Con fecha 20 de abril de 2024 se presentaron una serie de alegaciones al Ministerio de Transportes respecto al "PROYECTO DE TRAZADO. HUMANIZACIÓN Y EJECUCIÓN DE CARRIL BICI EN LAS CARRETERAS DEL ESTADO N-611 Y N-623 EN EL TÉRMINO MUNICIPAL DE SANTANDER". Se presenta un estudio de la valoración positiva/negativa de las mismas.

Hoja 17

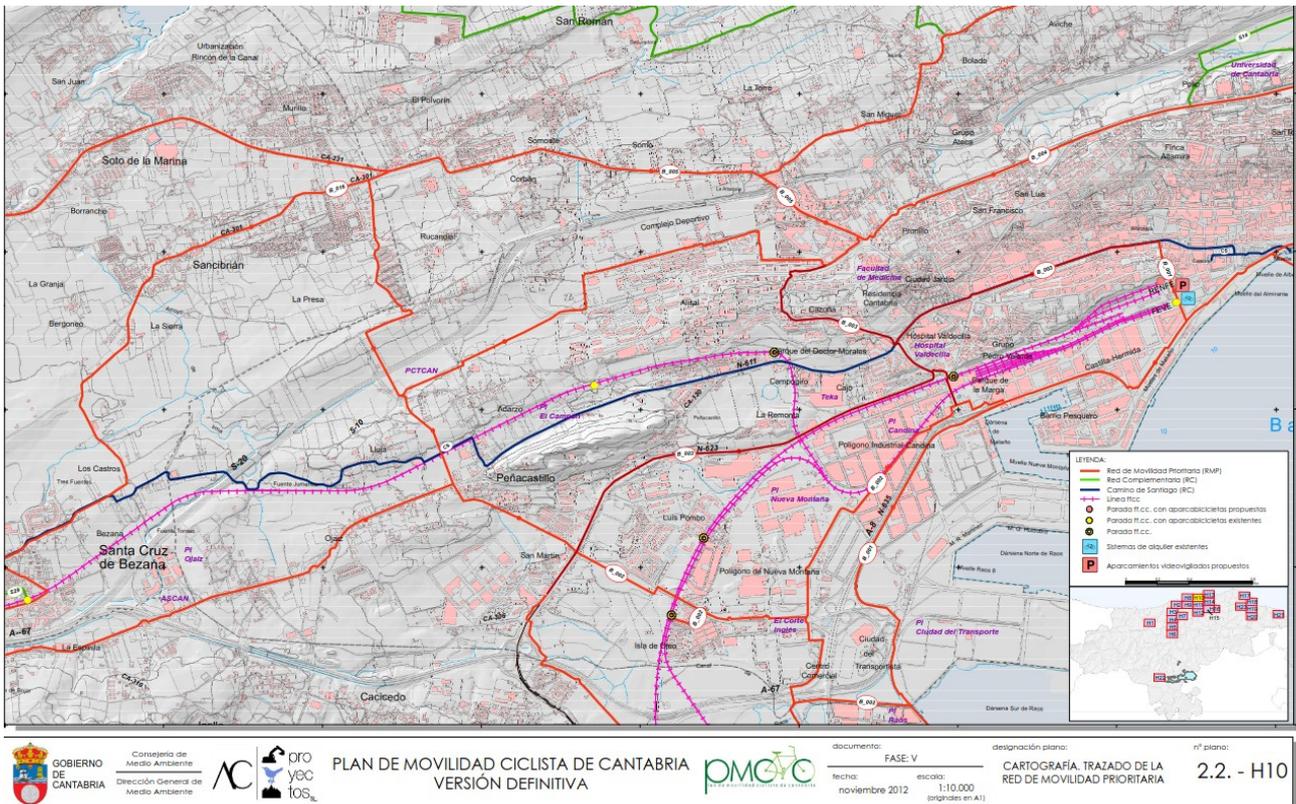
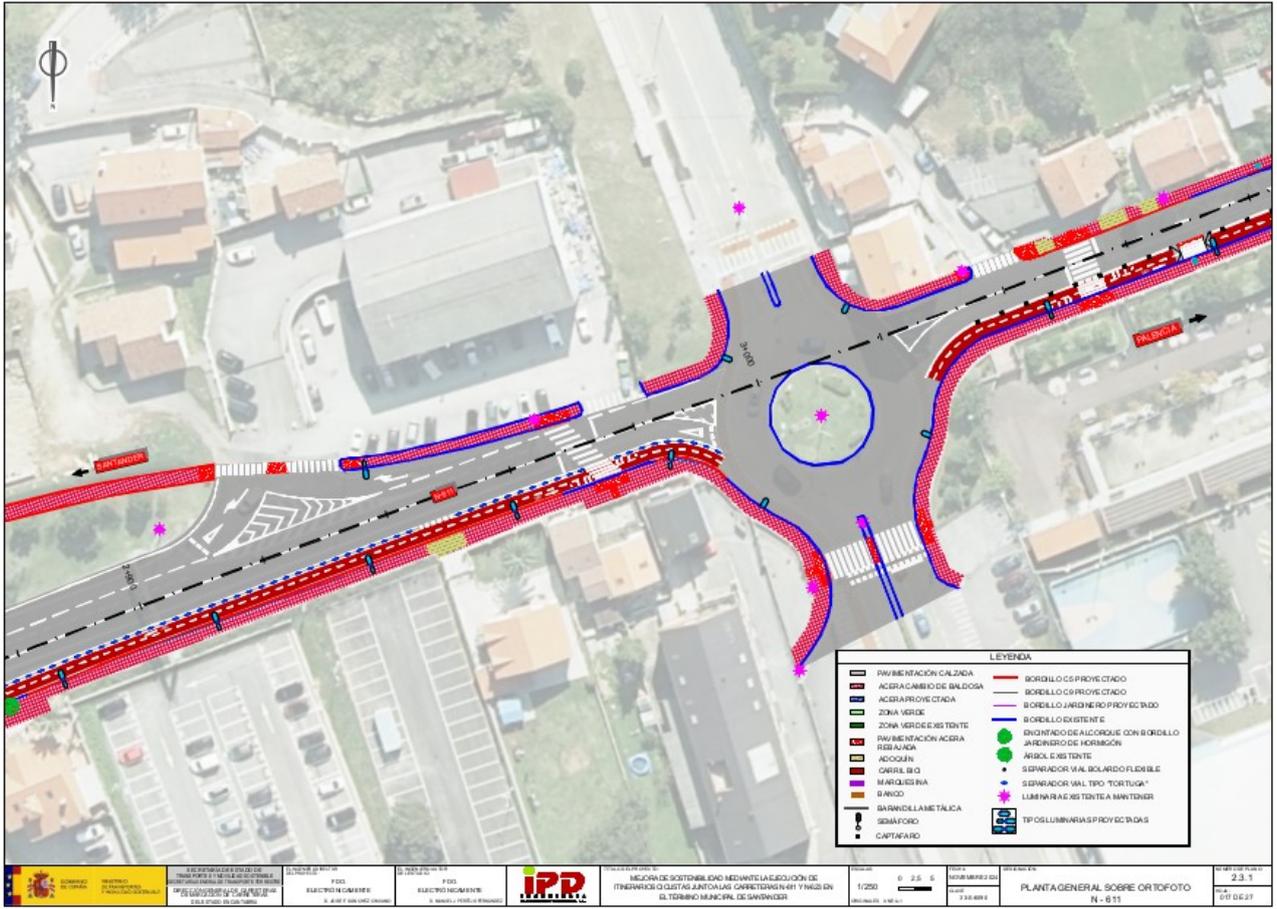
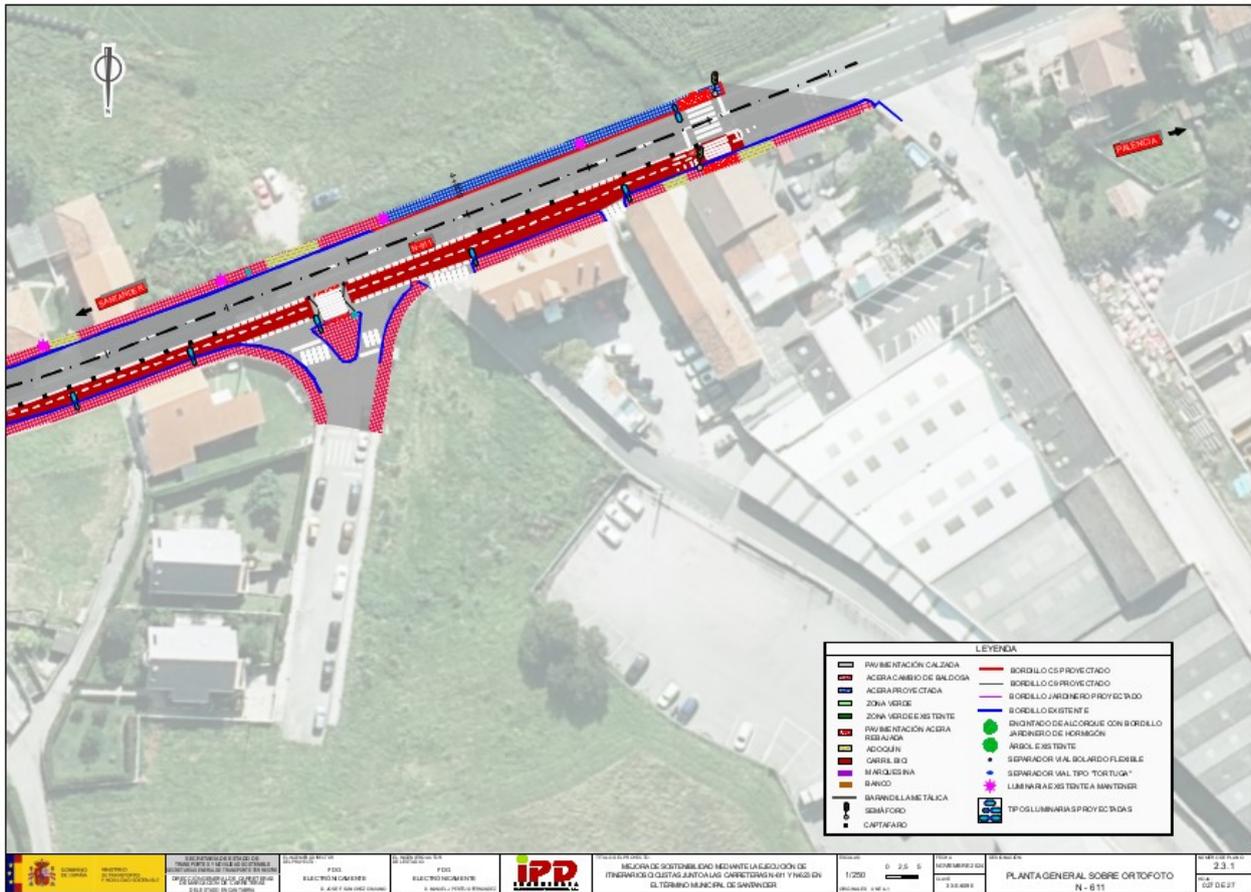
El Carril bici finaliza en este punto y pasa a integrarse con el carril que une Nueva Montaña y el PCTCAN en el eje norte sur.

A partir de ese punto, según el Plan de Movilidad Ciclista de Cantabria (https://pmcc.cantabria.es/web/pmcc/detalle/-/journal_content/56_INSTANCE_DETALLE/2006556/9046875 Red Movilidad Prioritaria - Hoja 10) debería continuar la ruta B004 con nombre Santander UC-Albericia-Ojaiz-Mompía

Debido a que la anchura media de la calzada en ese punto (según plano) es de unos 8 metros, se plantea la realización de un ejercicio de calmado de tráfico mediante pintura y obstáculos físicos (a modo de chicane si fuera necesario en algún punto de mayor anchura) para reducir la velocidad de forma efectiva a 30 kilómetros hora y permitir la circulación integrada de los ciclistas en el tráfico rodado.

Para ello sería necesario el pintado de sharrows a lo largo de todo el recorrido para recordar la posición central de del ciclista a lo largo de la vía.

Se ha valorado parcialmente

Se contará el carril bici hasta Bezana.

SECCIONES TIPO SINGULAR. C/ JERÓNIMO SÁINZ DE LA MAZA (SJ1-SJ1')

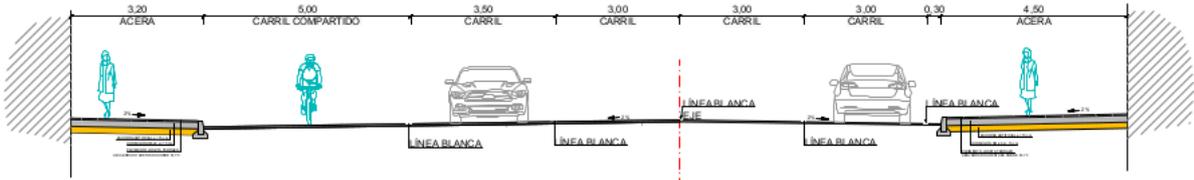
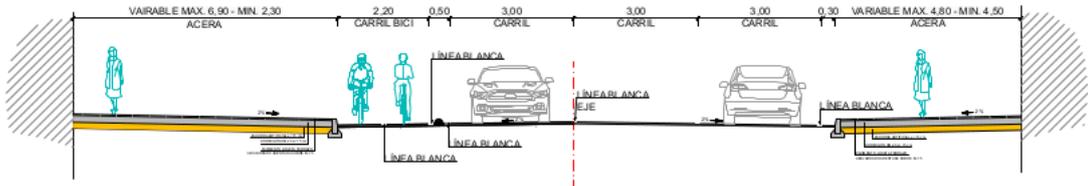
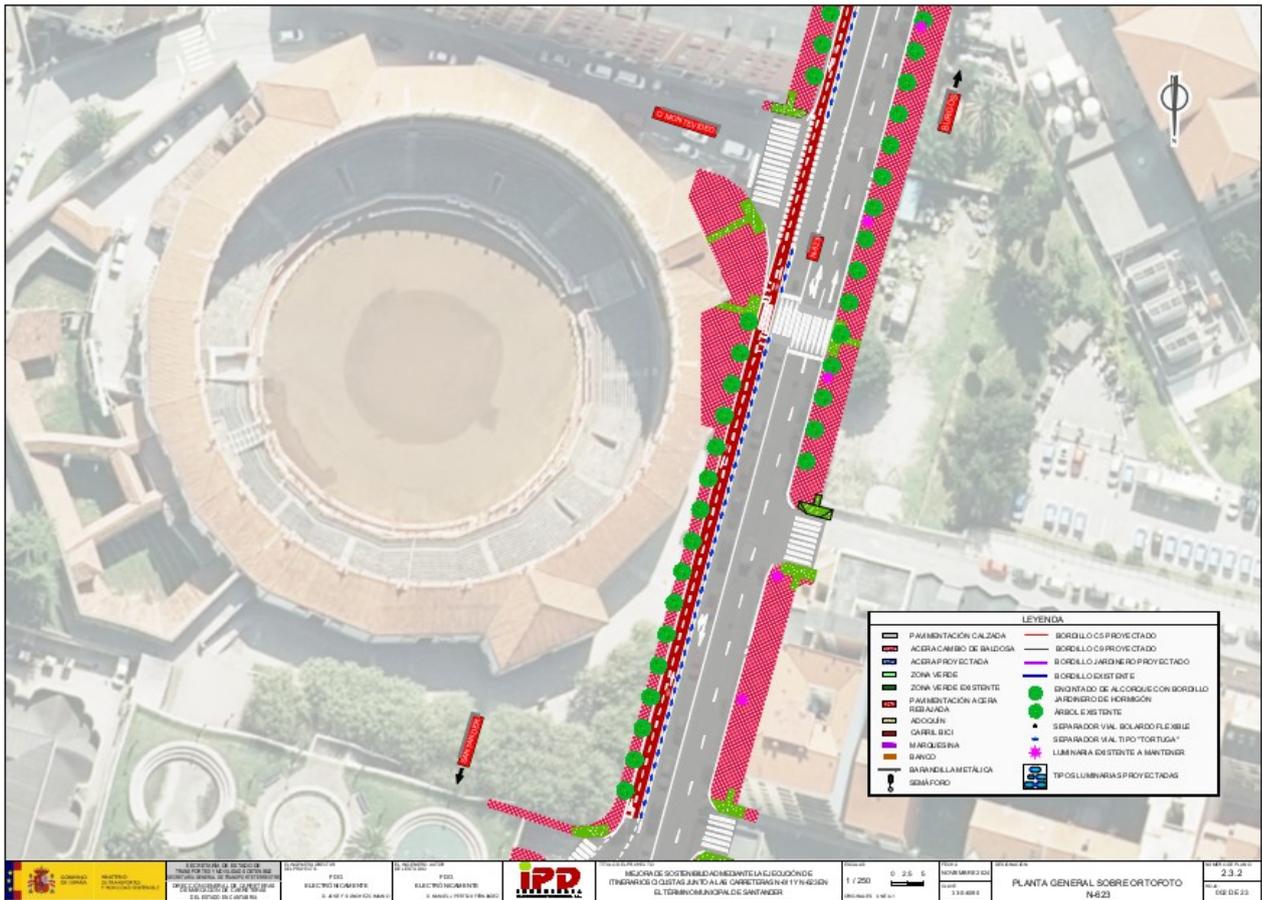
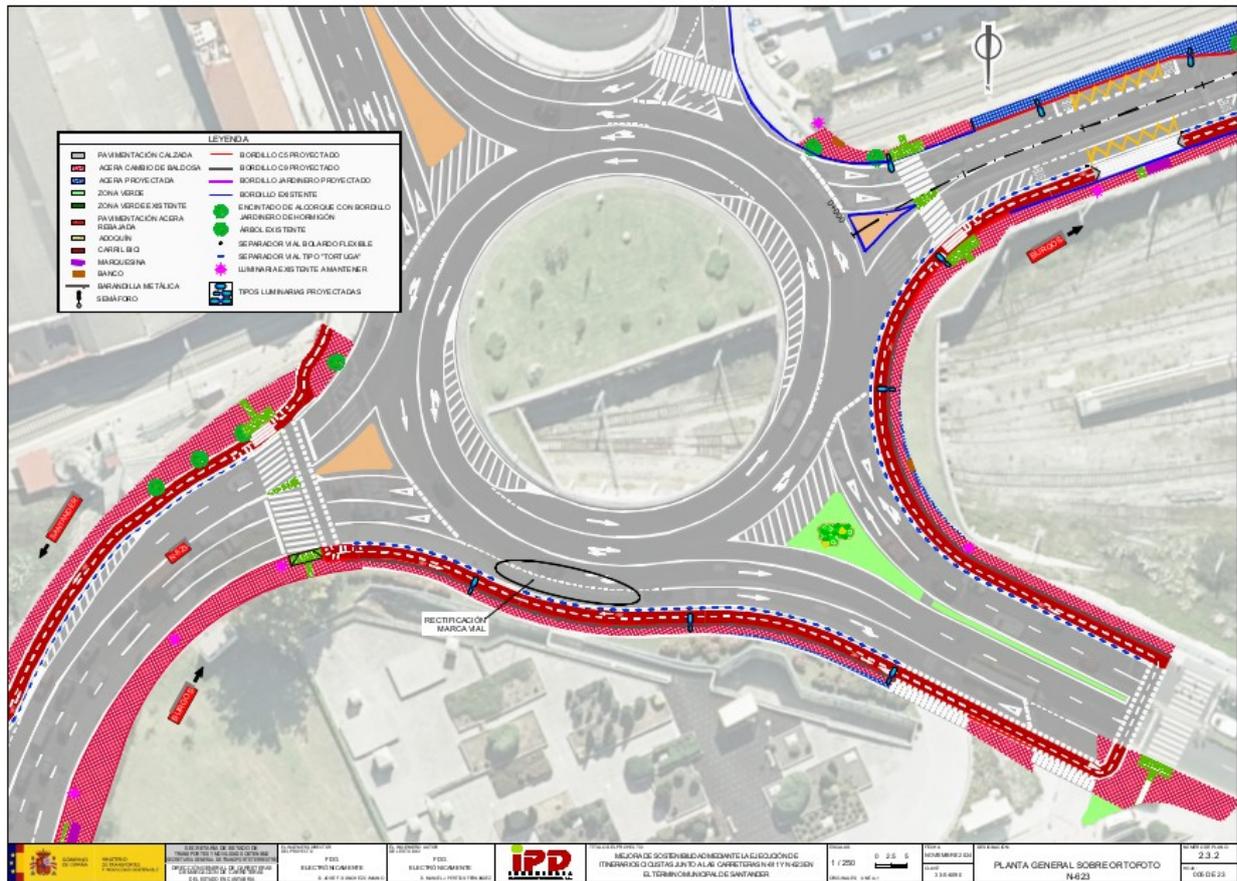
Se solicita estudiar la posibilidad de alargar el carril bici a lo largo de esta calle para permitir la continuidad de los ciclistas hasta el centro de la ciudad.

Solicitamos además, que de estimarse dicha alegación, el carril bici se implemente en la parte actual de calzada sin perjuicio del ancho de la acera. En caso de dificultades por limitación del ancho sugerimos que se diseñe un carril bici mono-direccional de subida mientras que la bajada se realice por la calzada debidamente señalizada mediante sharrows.

Se ha valorado parcialmente

Se diseñará un carril bici bidireccionalidad con un ancho de 2,20 m. Consideramos que es poca anchura para una cuesta pindia como esta calle. Las bicis que suben lo harán despacio y haciendo "eses" y las que bajan muy rápido. Además el inicio (plz. Méjico) es a contramano sobre una parada de autobús (aunque con bastante anchura)

Calle Eduardo García del Río

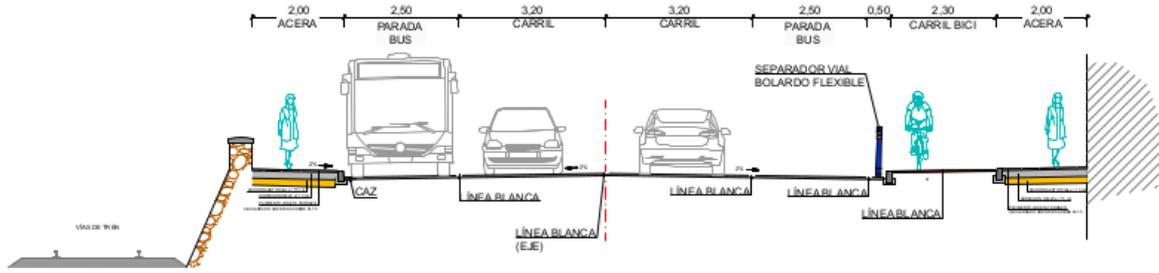
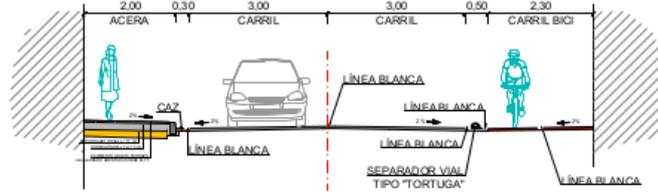
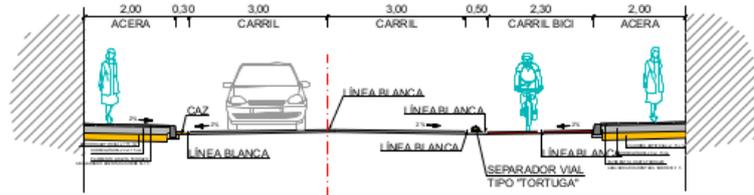
También se solicitó un aumento de la anchura del carril bici en la calle Eduardo García del Río al ser esta de 2.20 m (incluso 2.00 m en algunos puntos). Se consideraba que se podía llegar hasta los 3,60 m sin afectar al ancho de la calzada (sólo reduciendo mediana).

Se ha valorado parcialmente

Se alcanzará un ancho de 2.30 m.

Hoja 17

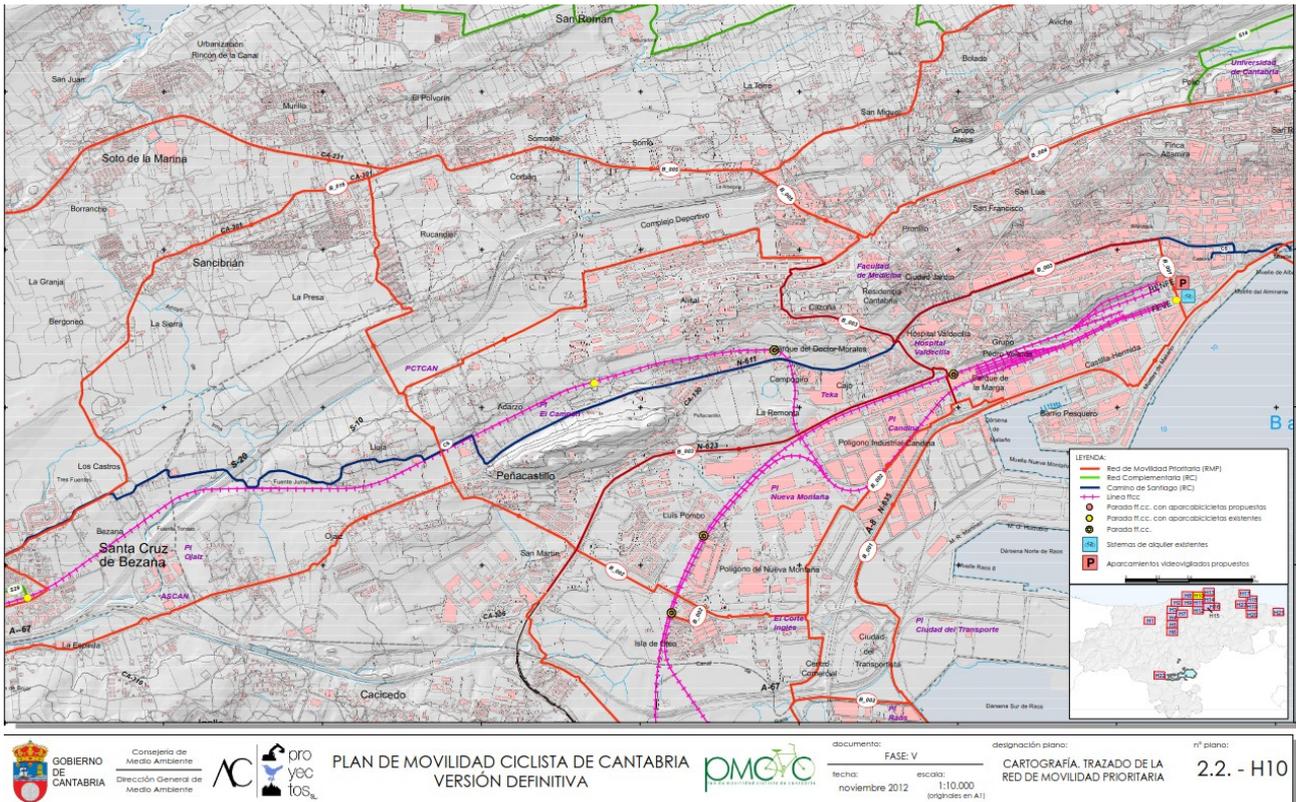
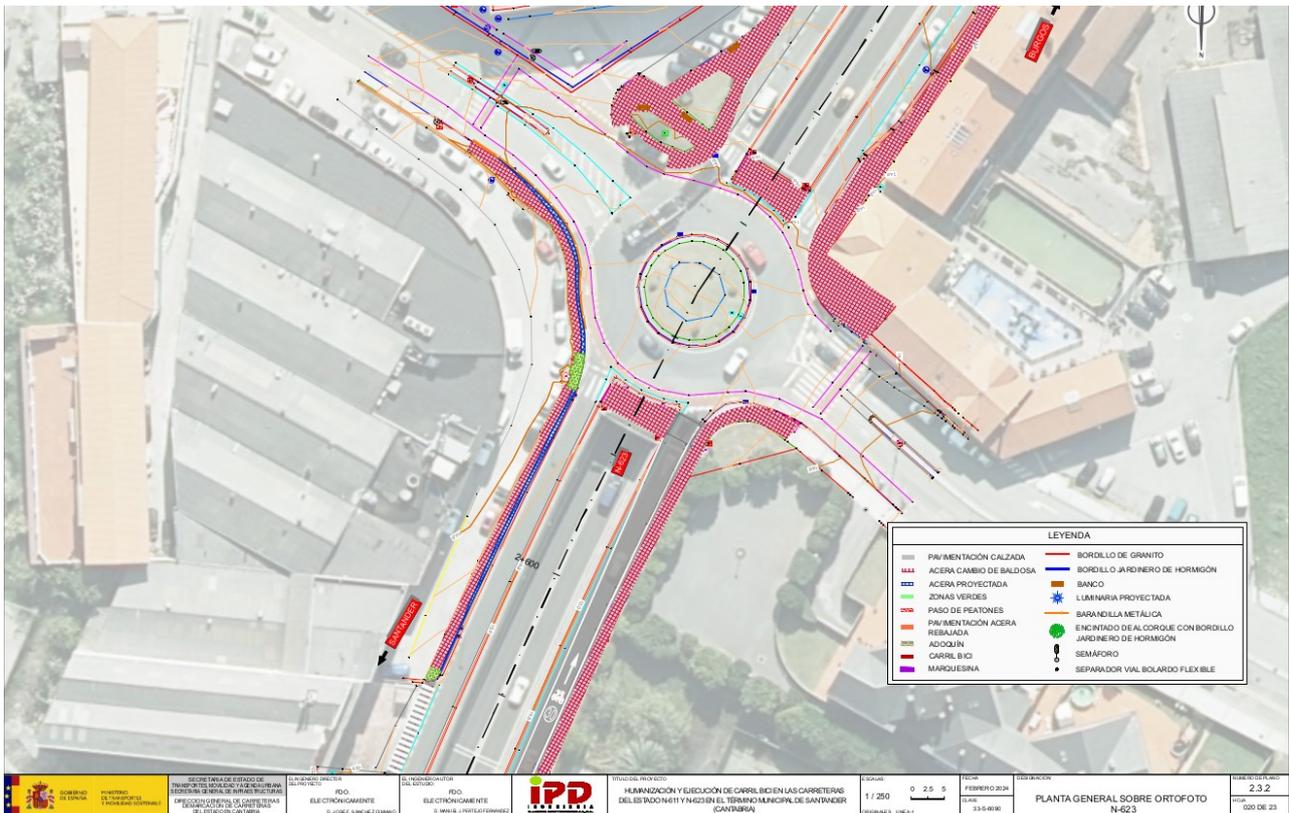
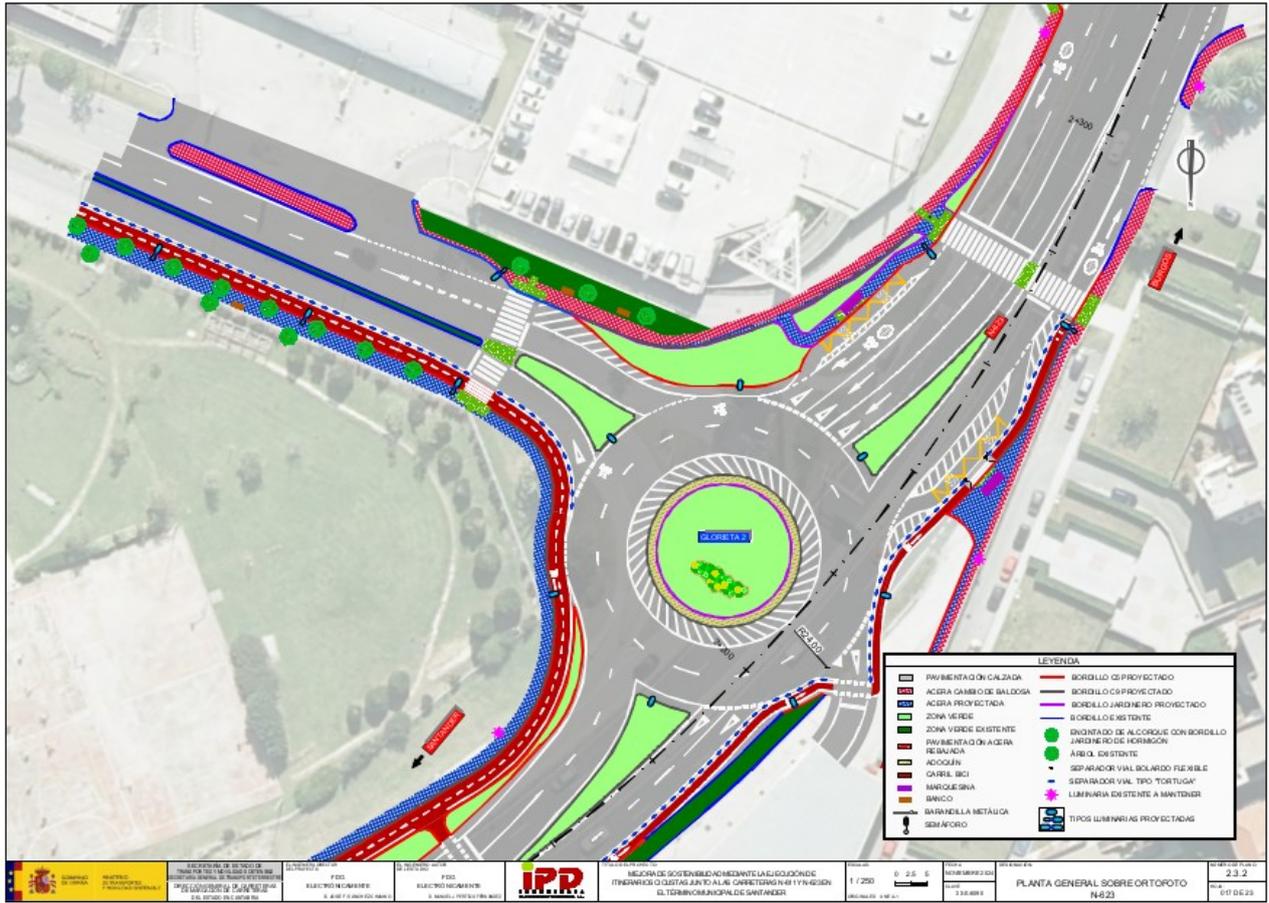
A partir de ese punto, según el Plan de Movilidad Ciclista de Cantabria

(https://pmcc.cantabria.es/web/pmcc/detalle/-/journal_content/56_INSTANCE_DETALLE/2006556/9046875 Red Movilidad Prioritaria - Hoja 10) debería continuar la ruta B003 con nombre Santander-Peñacastillo-Muriedas-Guarnizo.

El sharrow marcado indica la continuación de la circulación de bicicletas (al menos el recordatorio para el resto de usuarios de la vía) en esa dirección.

Además, sobre la rotonda de la hoja 20 se encuentra el carril bici PCTCAN-Nueva Montaña que cruza transversalmente esta dirección.

Se solicita el pintado de sharrows tras esta rotonda y en especial en sentido contrario, para facilitar el uso de esta vía para ciclistas en ambas direcciones.

Además se plantea necesario la señalética horizontal en sentido contrario dado que facilitaría el acceso al carril bici. Además debe tenerse en cuenta que debe ser empleado por estudiantes, muchos de ellos menores de edad y más vulnerables, para el acceso a los institutos.

Se ha valorado parcialmente

Se ha tenido en cuenta la propuesta de Cantabrista del pintado de sharrows en los carriles de circulación y adicionalmente se modifica el acceso y salida del carril bici en la rotonda para facilitar la incorporación ciclista.
